**Forum mondial de l'harmonisation des Règlements
concernant les véhicules**

Groupe de travail des véhicules automatisés/autonomes et connectés

Systemes actifs de freinage d'urgence**Proposition de complément 3 au texte original du Règlement
n° 152 (Systemes actifs de freinage d'urgence pour
les véhicules des catégories M₁ et N₁)****Communication des experts des véhicules des catégories M₁ et N₁ du
groupe de travail informel des systemes actifs de freinage d'urgence***

Figure 1 : changement de direction vers la gauche ou vers la droite à une intersection

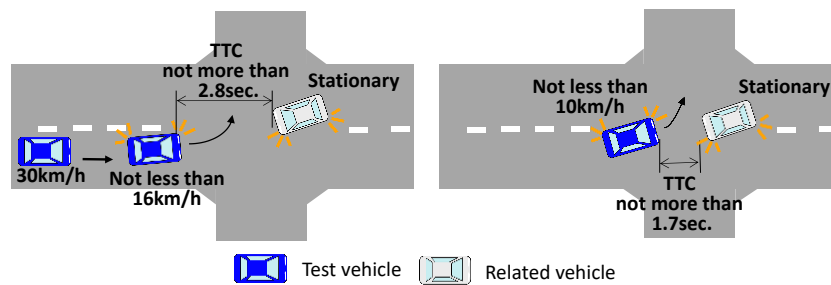
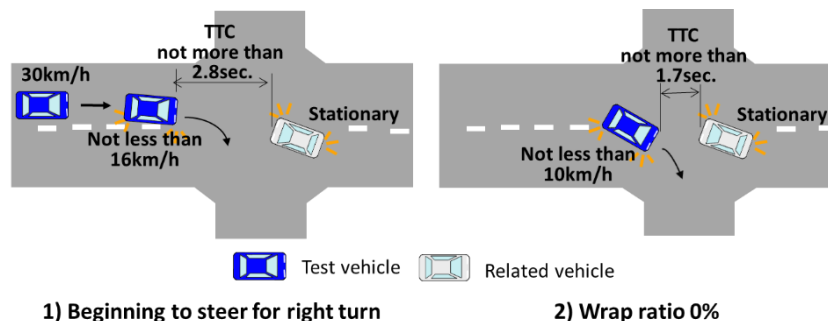
Changement de direction vers la gauche ou vers la droite à une intersection

1.1 Dans ce scénario, à une intersection, le véhicule soumis à l'essai tourne vers la gauche ou vers la droite devant un véhicule circulant en sens inverse qui s'est immobilisé pour tourner vers la gauche ou vers la droite.

Le véhicule soumis à l'essai roule à 30 km/h (avec une tolérance de +0/-2 km/h) vers l'intersection et freine jusqu'à atteindre une vitesse d'au moins 16 km/h en un point où il commence à tourner à gauche ou à droite, et le temps restant avant la collision (TTC) avec le véhicule venant en sens inverse ne dépasse pas 2,8 secondes. Lorsque le véhicule à l'essai tourne à gauche ou à droite dans l'intersection, sa vitesse diminue sans toutefois descendre en-dessous de 10 km/h, puis il roule à vitesse constante. Le TTC avec le véhicule venant en sens inverse ne dépasse pas 1,7 seconde au moment où le ratio d'alignement entre le véhicule à l'essai et le véhicule venant en sens inverse atteint 0 %.

Figure 2 : changement de direction du véhicule précédent vers la droite ou vers la gauche

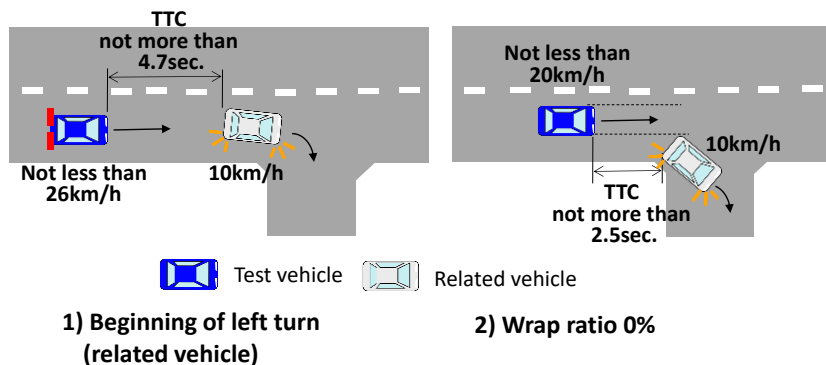
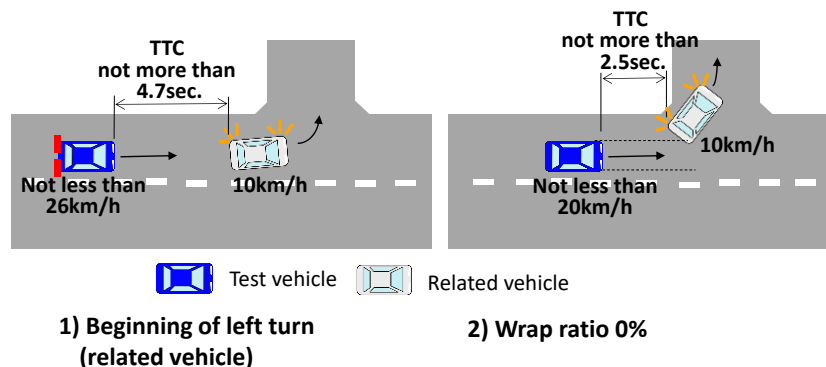
Changement de direction du véhicule précédent vers la droite ou vers la gauche

- 2.1** Dans ce scénario, le véhicule soumis à l'essai suit un autre véhicule. Le véhicule précédent tourne à droite ou à gauche, et le véhicule à l'essai continue tout droit.
- 2.2** Exemple détaillé du scénario :

Le véhicule précédent et le véhicule à l'essai roulent à 40 km/h (avec une marge de tolérance de +0/-2 km/h) sur une route rectiligne. Le véhicule précédent freine jusqu'à atteindre une vitesse de 10 km/h (avec une tolérance de +0/-2 km/h) afin de tourner à droite ou à gauche à l'intersection, et le véhicule à l'essai ralentit également en freinant pour garder une distance appropriée par rapport au véhicule qui le précède. Au moment où le véhicule qui le précède commence à tourner à droite ou à gauche, la vitesse du véhicule à l'essai n'est pas inférieure à 26 km/h et le TTC avec le véhicule qui le précède ne dépasse pas 4,7 secondes. Ensuite, le véhicule à l'essai ralentit jusqu'à atteindre une vitesse d'au moins 20 km/h, puis maintient une vitesse constante. Le TTC avec le véhicule précédent ne dépasse pas 2,5 secondes au moment où le ratio d'alignement entre le véhicule soumis à l'essai et le véhicule qui le précède atteint 0%.

Figure 3 : virage équipé d'une glissière de sécurité et objet immobile

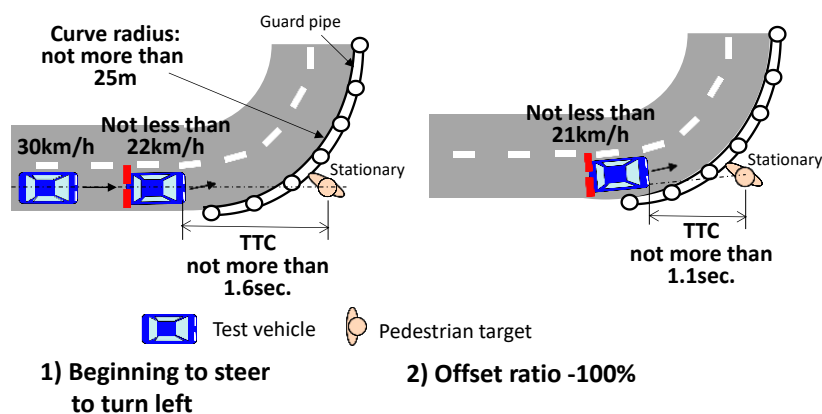
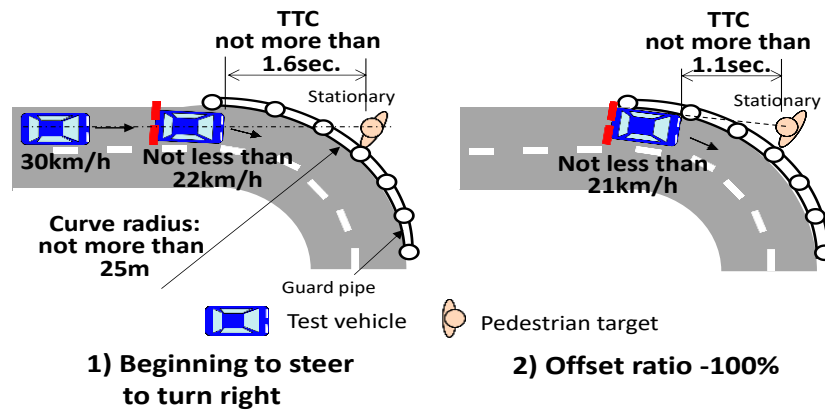
Virage équipé d'une glissière de sécurité et objet immobile

3.1 Dans ce scénario, le véhicule à l'essai aborde un virage serré équipé d'une glissière de sécurité sur le côté extérieur, et un véhicule à l'arrêt (de la catégorie M₁), une piéton cible immobile ou un cycliste cible immobile est positionné juste derrière la glissière et dans l'axe médian de la voie.

Le véhicule soumis à l'essai roule à 30 km/h (avec une tolérance de +0/-2 km/h) vers un virage dont le rayon de courbure extérieur ne dépasse pas 25 m, et freine jusqu'à atteindre une vitesse d'au moins 22 km/h à l'endroit où il entre dans le virage. Le TTC avec l'objet immobile ne dépasse pas 1,6 seconde au moment où le véhicule à l'essai aborde le virage. Dans ce virage, le véhicule à l'essai roule sur la voie la plus excentrée, à une vitesse constante d'au moins 21 km/h. Le TTC avec l'objet immobile ne dépasse pas 1,1 seconde au moment où le ratio d'alignement entre le véhicule à l'essai et le véhicule immobile atteint 0 %, ou au moment où le ratio de décalage entre le véhicule à l'essai et le centre du piéton cible immobile ou du cycliste cible immobile atteint -100 %.

Figure 4 : changement de voie en raison de travaux sur la route

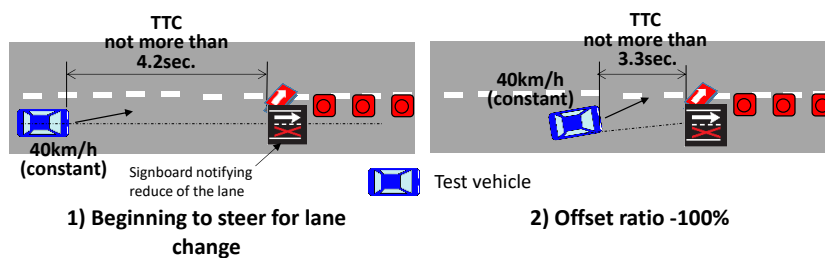
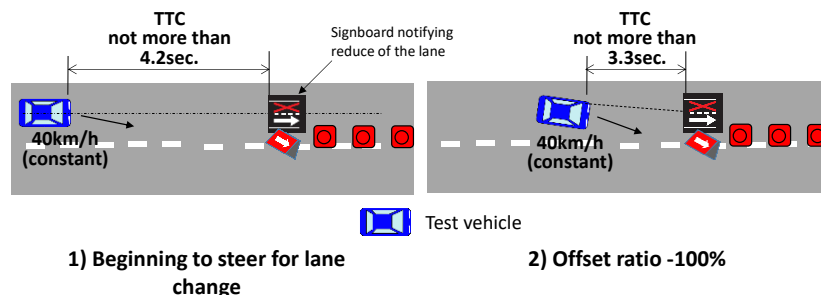
Changement de voie en raison de travaux sur la route

4.1 Dans ce scénario, le véhicule à l'essai change de voie lorsqu'une signalisation placée au centre de la voie où il circule informe le conducteur que la chaussée se rétrécit.

Le véhicule à l'essai roule sur une route rectiligne à la vitesse de 40 km/h (avec une marge de tolérance de +0/-2 km/h) et commence à changer de voie devant la signalisation l'informant du rétrécissement de la chaussée. Aucun autre véhicule ne s'approche de lui. Le TTC avec le panneau de signalisation ne dépasse pas 4,2 secondes au moment où le véhicule à l'essai commence à changer de voie. Lors du changement de voie, la vitesse du véhicule à l'essai est constante, et le TTC avec le panneau ne dépasse pas 3,3 secondes lorsque le ratio de décalage entre le véhicule à l'essai et le centre du panneau atteint -100 %.
